製品一部変更のお知らせ

2012年 9月 13日

型 番： ML-850-VBY
ML-850-VBX
ML-850-VAX
ML-850-HBY
ML-850-HBX
ML-850-HAX
ML-860-HBY
ML-860-HBX
ML-860-HAX
※上記型番の特注品を含む

型番	変更前	変更後
ML-850-VBY ML-850-VBX ML-850-VAX		
※図はML-850-VBY・VBXのものですが、変更箇所の構造・寸法は、各型番同じです。

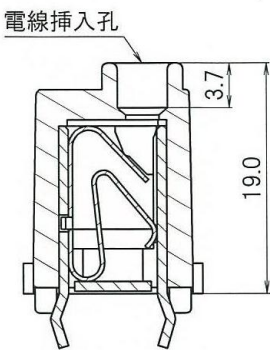
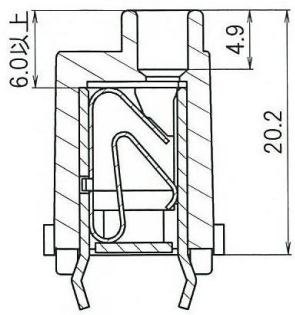
- 2) 変 更 内 容：電線挿入口から内部の充電部までの距離が6mmを確保するよう電線挿入孔深さを変更致します。

電線挿入孔深さを変更するため本体外形寸法を変更致します。
